工程设计变更通知书

编号：WLNC-BG-01

莆田市状元红未来农场基础设施提升工程

一层电气平面图 1:100

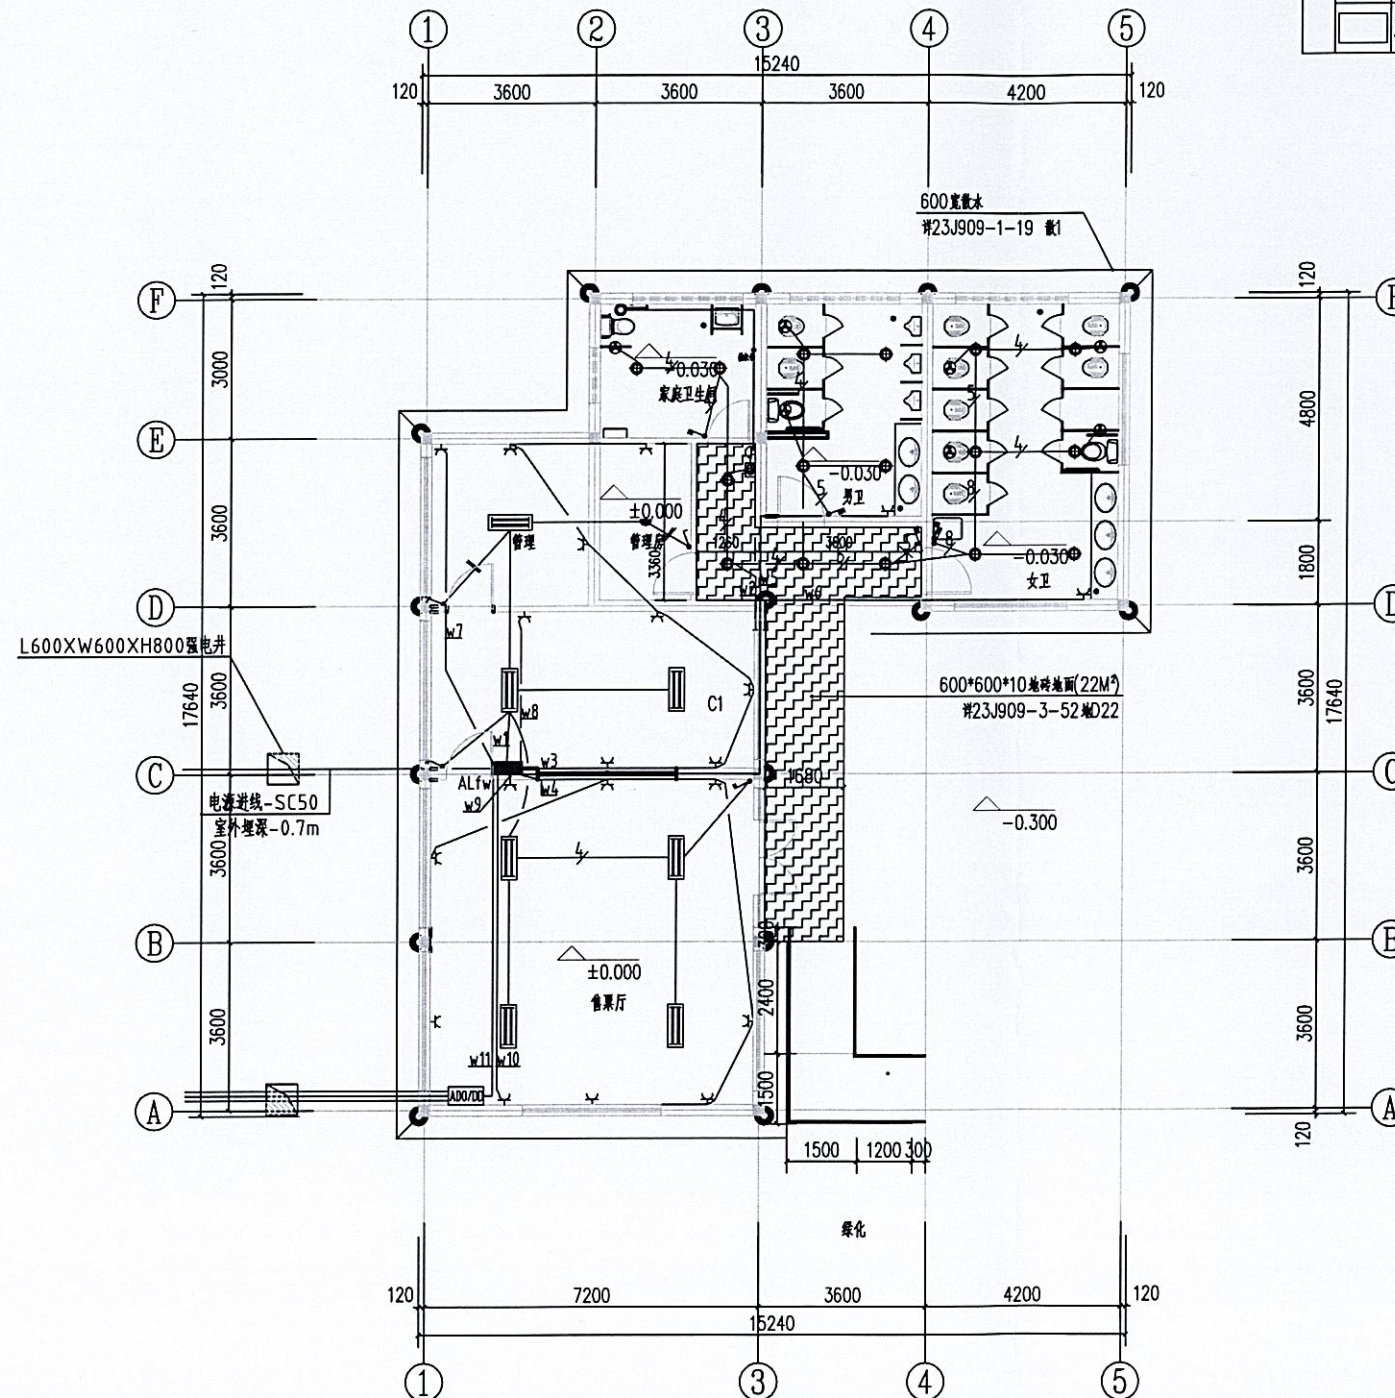
根据莆田市状元红未来农场基础设施提升工程工程联系单，根据现场实际情况，对原有驿站需要增加水电安装，应业主要求，增加服务驿站水电安装。根据建设单位、施工单位、设计单位和监理单位四方沟通后同意对服务驿站增加内容进行变更，具体内容详见变更附图。

根据申请，结合实际情况，我院同意上述变更。服务驿站增加内容根据以现场施工收方为准。
